Нова барабанна гальмівна накладка **GIGANT 150** для колісного гальма **4218**

Запуск у серію 10'2023

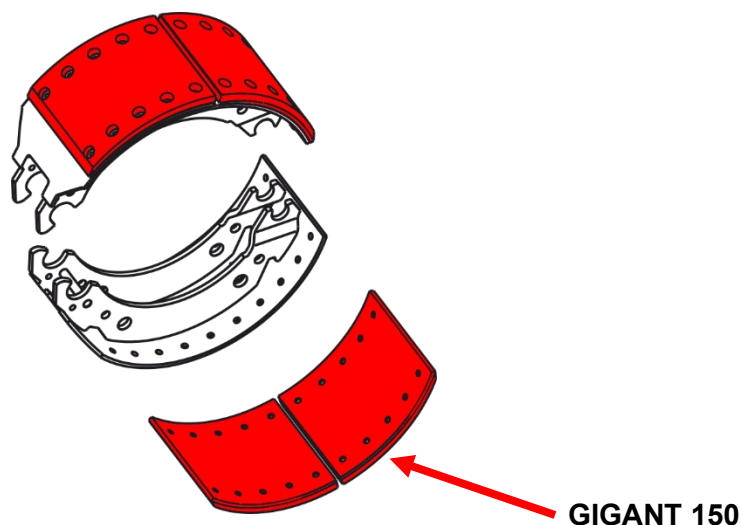
У співпраці з нашими постачальниками фрикційних накладок компанія GIGANT розробила та затвердила матеріал GIGANT 150. Ця накладка була перевірена відповідно до ECE R13, а також різних внутрішніх критеріїв випробувань.

Випробувано відповідно до ECE R13

- Стабільний коефіцієнт тертя протягом усього терміну служби накладки
- Оптимізована зносостійкість залежно від температури, тиску і швидкості

- Зверніть увагу, що в межах першого оснащення новими гальмівними накладками потрібне оновлення допуску до експлуатації конкретного транспортного засобу.
- Протокол випробування 361-015-07 suffix02 відтепер можна завантажити з домашньої сторінки компанії GIGANT за адресою:
<https://www.gigant.com/service/pruefprotokolle/> або замовити за електронною адресою homologation@gigant.com.
